VERKSTADS- MEDDELANDE

BETR.	ANTENN	PRODUKT	P
		GRUPP	93
		NR	4
DATUM	September 1973

Anslutningspropp för bilradioantenn

Bild 1

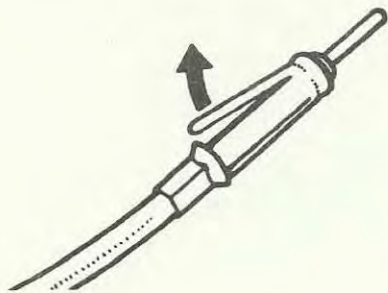
Det har visat sig att anslutningsproppen, på vissa bilradioantenner ej ger tillfredsställande jordförbindning. Detta gör att radion blir känsligare för yttre störningar.

Böj ut kontaktfjädrarna ca 2 mm enligt bild 1.
